REGIONE PUGLIA
SEZIONE RISORSE IDRICHE
AOO_075/PROT/0008606
01 SET 2020

Oggetto: Progetto per la realizzazione e la gestione di un impianto per la disgregazione degli pneumatici fuori uso (P.F.U) mediante water jet e il recupero della gomma vulcanizzata granulata” sito alla via Statte-Taranto s.n. – Zona Industriale nel Comune di STATTE (TA) **Provvedimento Autorizzatorio Unico Regionale art. 27 bis co.3 D.Lgs n°152/2006 – verifica adeguatezza e completezza documentale**

Proponente: DANIELE AMBIENTE s.r.l.
Riscontro nota n°0023305/2020 del 12/08/2020.

Fig. 40 Schema di funzionamento impianto di depurazione acque reflue di lavorazione/processo

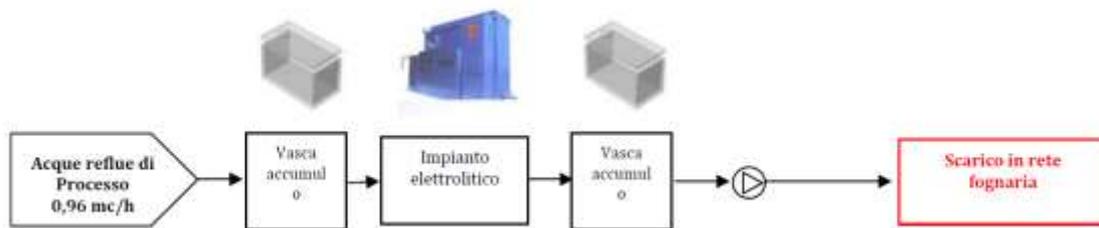
In sintesi, le acque di processo di scarico, pari a circa 0,96 mc/h seguirebbero un percorso descritto nello schema sottostante, tratto dall'elaborato "PD.1 RELAZIONE TECNICA DI PROGETTO":

A monte del trattamento verrà installata una vasca di decantazione, della capacità di 10 mc, realizzata in c.a. con setti divisorii onde permettere la separazione di olii galleggianti e di solidi grossolani sedimentabili.

A valle del trattamento invece e prima dello scarico verrà installata una vasca prefabbricata in C.A.V., di accumulo in c.a. avente capacità di 24 mc.
